Информационный бюллетень № 237

Применение маховика без фаски на зубьях обода в двигателях семейства ЯМЗ-530

Управление по гарантии

Ярославль, Россия, 25 января 2021 г.

Рис. 1

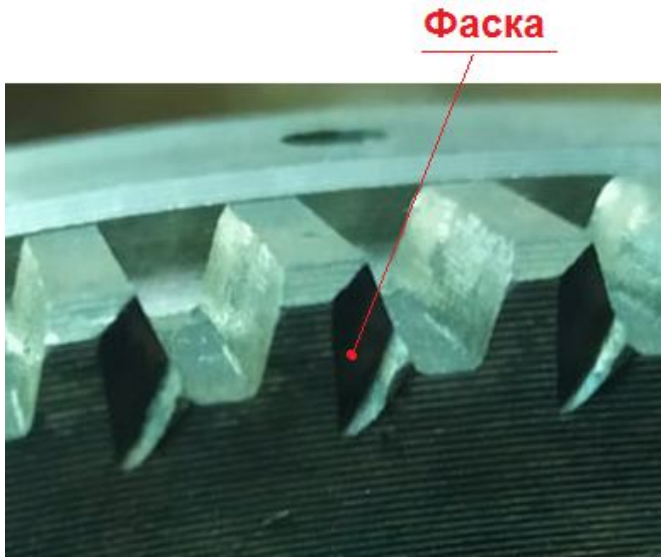
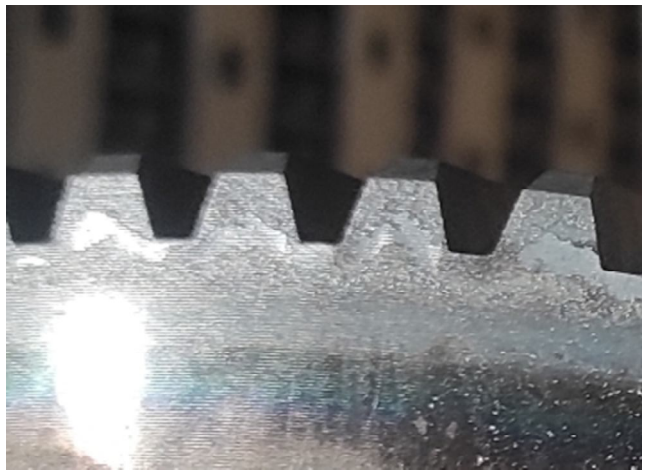
На двигателях семейства ЯМЗ-530 с сентября 2019 года применяются маховики с ободом без фаски на зубьях (рис. 2). Обозначения маховиков с ободом не поменялись. Маховик с ободом с фаской на зубьях и без фаски взаимозаменяемы.

В запасные части обод зубчатый маховика отгружается без фаски, при этом изменилось его обозначение, см. Таблицу 1.
